Granskningsyttrande detaljplan för bostäder vid Skeppargränd omfattande fastigheten Guldet 17 och del av fastigheten Sigtuna 2:152 i Sigtuna kommun

Som sakägare i ärendet vill jag härmed yttra mig om förslaget till ny detaljplan.

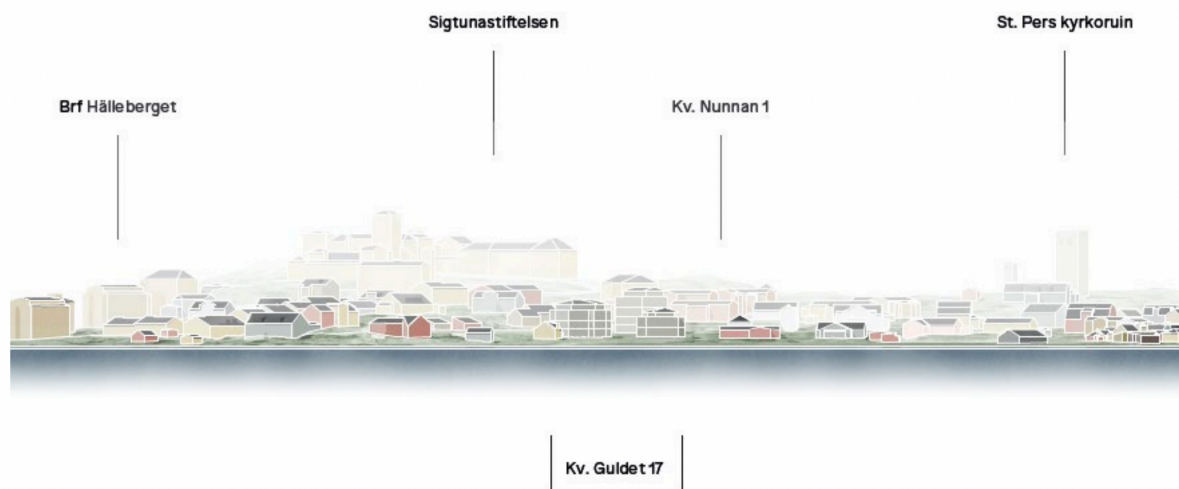
Det märkligaste med beslutsgången är att man i planarbetet hävdar att man inte gör betydande skada på kulturmiljön, och hänvisar till dokument från Wenander. Samtidigt tar man ett beslut om att "q" nu tas bort. Det stämmer i och för sig med Wenanders dokument som inte tagits med i processen där hon skriver att perioden 1884-2024 avslutas, och en ny årsring startar.

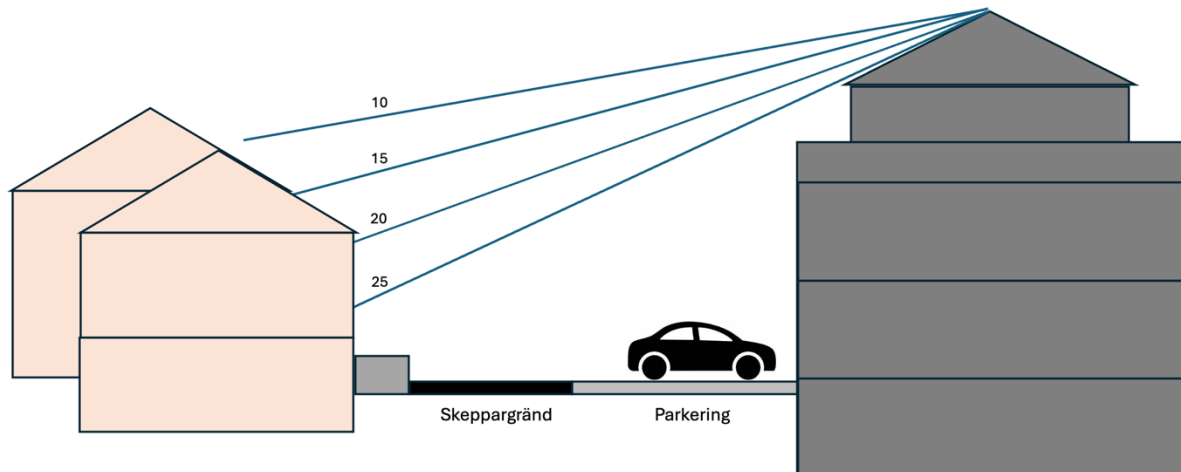
Förutom att vi alla grannar påverkas av de nya huskropparna vad gäller utsikt, trafik, småskalighet, riksintresse och annat så är det framförallt Skeppargränd 2 som påverkas negativt av färre timmar sol. Den beräkning som presenteras visar en skugga på marken som är ca 20 meter från taknocken (mitten på huset) vid vårdagjämningen kl 9, vilket skulle innebära att solen har en vinkel på 31 grader. Enligt SMHIs solbana är solvinkeln snarare 22 grader, vilket skulle ge en skugga på 30 meter.

Det kan naturligtvis vara att jag räknat fel, men verkligheten bekräftar den modell jag tagit fram. Jag vet att praxis är att man just kollar på vårdagjämning kl 9, men för Skeppargränd 2 så är det framförallt före 9 som den stora försämringen sker. Om man jämför soluppgången den första i varje månad under hela året så försenas tiden när man ser solen på Skeppargränd 2, både inne och ute, med 2-3 timmar per dag. Även växterna på framsidan tappar en stor del av sitt ljus.

Som ett exempel kan nämnas att 1 maj går solen upp ca 05:00 (sommartid) men köket ser inte solen förrän ca 7 och vardagsrummet ser solen först 08:30.
